ふそう スーパーグレートの灯火装置（後面灯火器）のリコールについて

リコール届出番号	5742	リコール開始日	令和7年 11月 28日
基準不適合状態にあると認める構造、装置又は性能の状況及びその原因	LED 式リヤコンビネーションランプにおいて、電気回路の設計検討が不十分なため、回路に流れる電圧が車両からの供給範囲にもかかわらず過電圧保護回路が作動することがある。そのため、通常回路への電源供給が不足して各灯火器が正常に作動せず、保安基準に抵触する。		
改善措置の内容	全車両、対策品の LED 式リヤコンビネーションランプに交換する。

改善箇所説明図

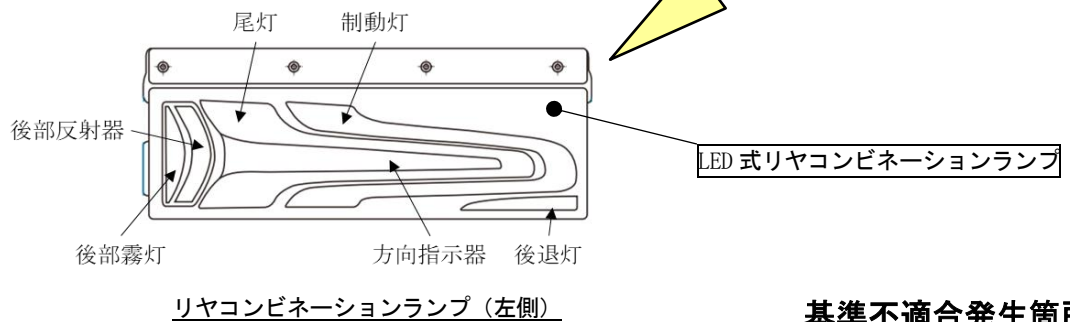
基準不適合発生箇所

正常時

不具合時

LED式リヤコンビネーションランプにおいて、電気回路の設計検討が不十分なため、回路に流れる電圧が車両からの供給範囲にもかかわらず過電圧保護回路が作動することがある。そのため、通常回路への電源供給が不足して各灯火器が正常に作動せず、保安基準に抵触する。

全車両、対策品の LED 式リヤコンビネーションランプに交換する。

注：□ は、交換する部品を示す。

識別：作業完了車には、右側 LED 式リヤコンビネーションランプ裏面左端に白色ペイントを塗布する。
